VARIANTE PUNTUALE AL PIANO OPERATIVO

RELAZIONE GENERALE E TECNICO DESCRITTIVA

Individuazione delle modifiche previste al PO

Fig. 3 : Regole di impianto (su base Tav.Po2)

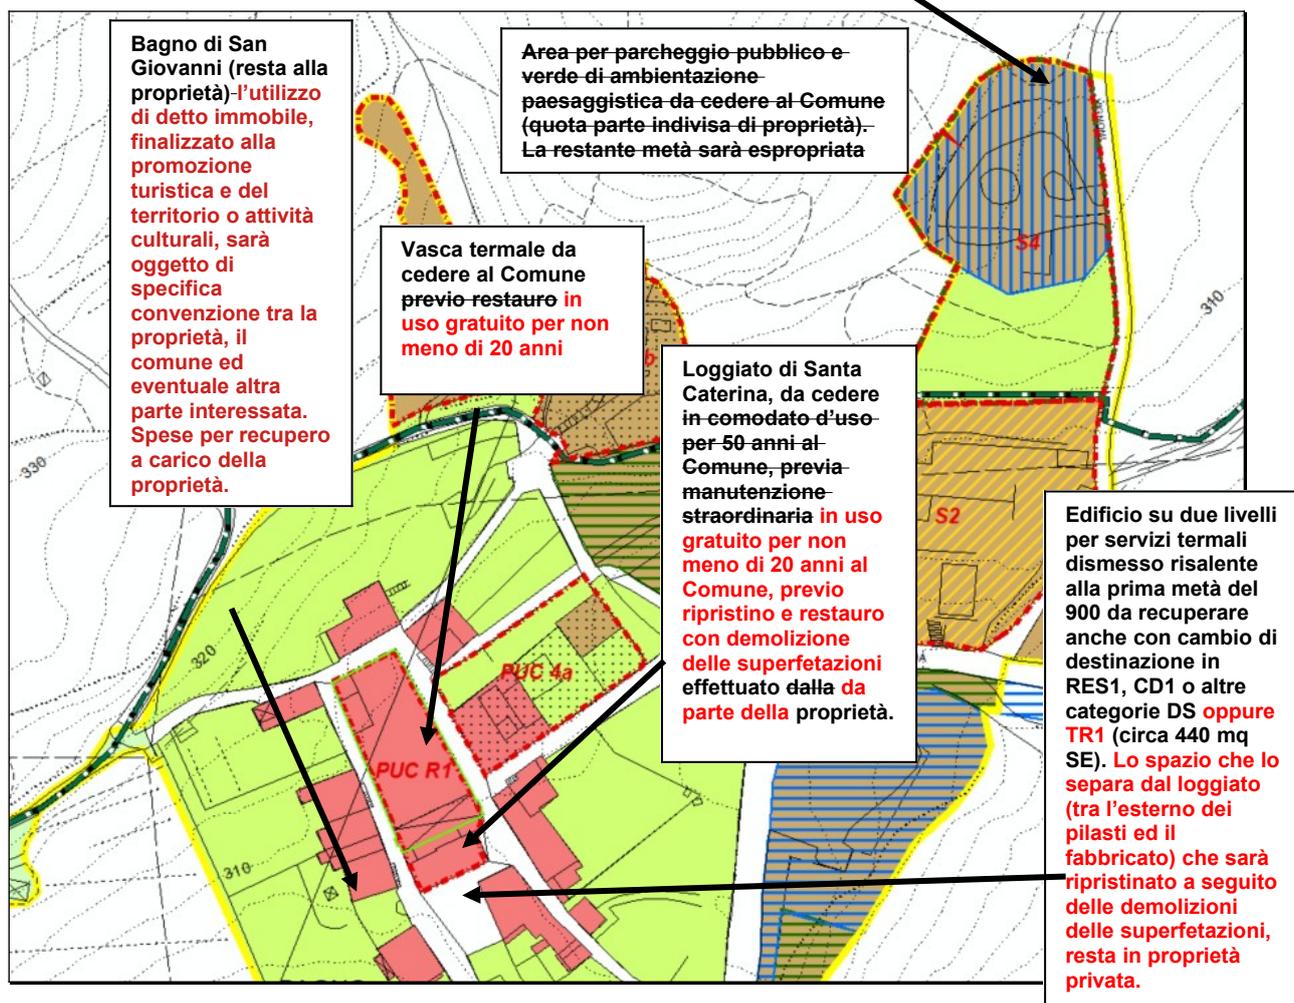
IPOTESI 1: l'approvazione del PUC è contestuale a quella della convenzione di cui ai commi 3 e 4 del citato Art. 16, che nello specifico caso in oggetto dovrà fissare anche:

- le modalità di cessione **concessione d'uso gratuita** all'AC **per non meno di anni 20 rinnovabile**:
 - della intera vasca termale di Bagno Vignoni **e del loggiato di S. Caterina**, dal bordo nord fino al limite del loggiato di Santa Caterina a sud **del loggiato**, ad esclusione del loggiato stesso e dei volumi del bagno di San Giovanni e della relativa area di sedime, che conserveranno la destinazione DS4 (v. foto 2 e 3);

- della quota di proprietà (50%) del terreno di circa 5358 mq sottoposto ad esproprio e identificato in Tav. Po2b con la sigla **S4 (v. foto 4)**, dove è previsto il nuovo parcheggio pubblico e la relativa area di ambientazione paesaggistica, immediatamente a nord delle nuove terme pubbliche (TP) e alle cui esigenze è principalmente rivolto; con tale trasferimento di proprietà si considerano assolti gli obblighi in termini di cessione alla AC di aree per gli standard di servizi pubblici.

- Le modalità di intervento di ripristino e restauro, a spese da parte della proprietà, del Loggiato di Santa Caterina, con demolizione delle superfetazioni inserite nello spazio compreso tra la Loggia di Santa Caterina e l'edificio ex termale stesso (v. foto 5). Tale spazio, una volta liberato, resterà nella disponibilità della proprietà, senza obbligo di ripristino della parte di vasca non più esistente. La sua sistemazione ed il suo utilizzo sarà oggetto di valutazioni nell'approvazione del progetto di recupero che interesserà l'edificio termale.

- Le modalità di intervento di ripristino e restauro, a spese da parte della proprietà, del Bagno di S. Giovanni. Il successivo utilizzo di tale immobile dovrà essere verso finalità inerenti la promozione turistica e del territorio oppure legate ad attività culturali, e dovrà necessariamente essere oggetto di ulteriore specifica convenzione sottoscritta tra la proprietà, il comune ed eventuale altra parte interessata.

Fig. 4 : Regole di impianto (su base Tav.Po2) Ipotesi 2

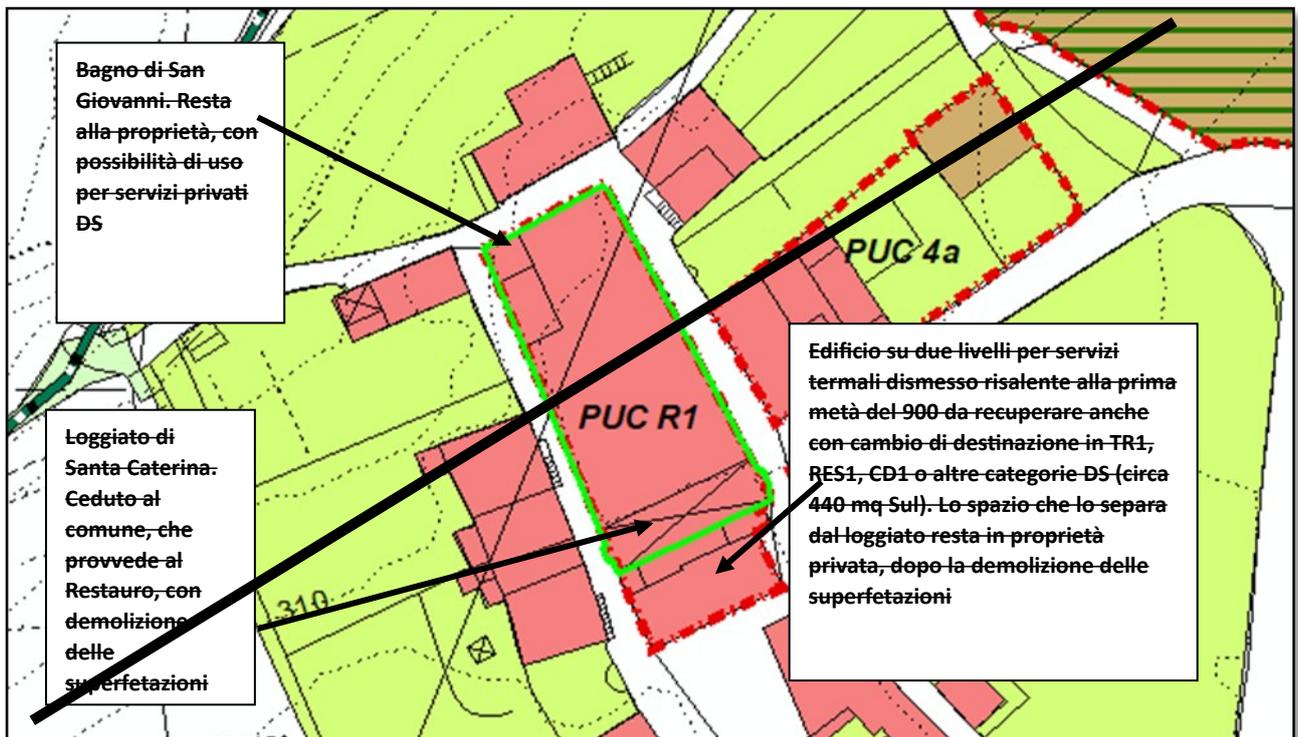
6. **IPOTESI 2:** tale ipotesi integra le possibili destinazioni di cui al co. 1 con la destinazione turistico-ricettiva TR1, per l'edificio delle terme, mentre per il bagno di San Giovanni resta in vigore l'attuale destinazione DS4 Tali possibilità sono condizionate alla approvazione di un intervento di RC di cui all'Art. 23, accompagnato da progetto di restauro (PdR), così come definito al pre-

7. L'approvazione del PUC è contestuale a quella della convenzione di cui ai commi 3 e 4 del citato Art. 16, che nello specifico caso in oggetto dovrà fissare:

- le modalità di cessione gratuita all'AC della intera vasca termale di Bagno Vignoni, ad esclusione dei volumi del bagno di San Giovanni e della relativa area di sedime, ma incluso il loggiato di Santa Caterina, che verrà sottoposto, a spese del Comune, ad un intervento di ripristino e restauro, con demolizione delle superfetazioni inserite nello spazio compreso tra la Loggia di Santa Caterina e l'edificio ex termale stesso (v. foto 5). Tale spazio, una volta liberato, resterà nella disponibilità della proprietà, senza obbligo di ripristino della parte di vasca non più esistente. La sua sistemazione sarà oggetto del progetto che interesserà l'edificio termale;
